**Сто восемьдесят третья сессия**

### **Предложение по дополнению 19 к первоначальной серии поправок к Правилам № 75 ООН (шины для транспортных средств категории L)**

#### **Представлено Рабочей группой по вопросам шума и шин\***

Приложение 2 изменить следующим образом:

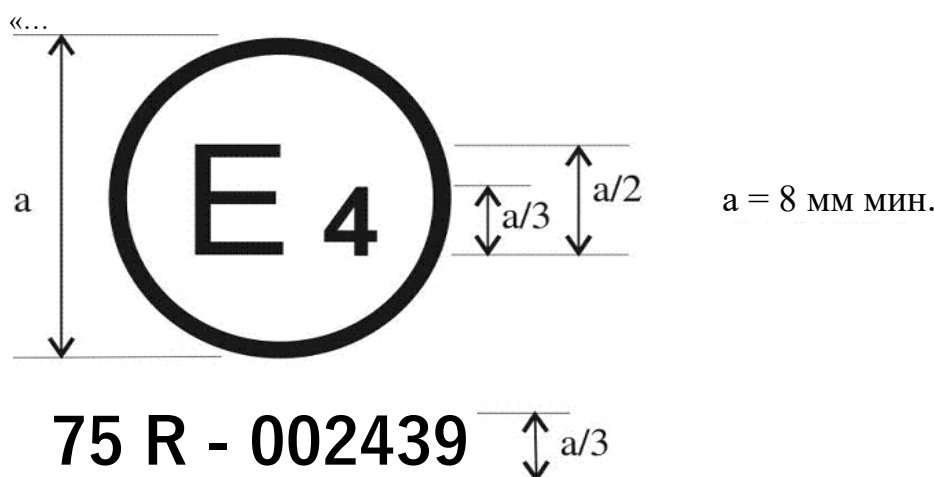
Приведенный выше знак официального утверждения, проставленный на шине, указывает, что данный тип шины официально утвержден в Нидерландах (E 4) на основании Правил № 75 ООН под номером официального утверждения 002439. Первые две цифры номера официального утверждения указывают, что официальное утверждение было предоставлено в соответствии с требованиями Правил № 75 ООН в их первоначальном варианте.
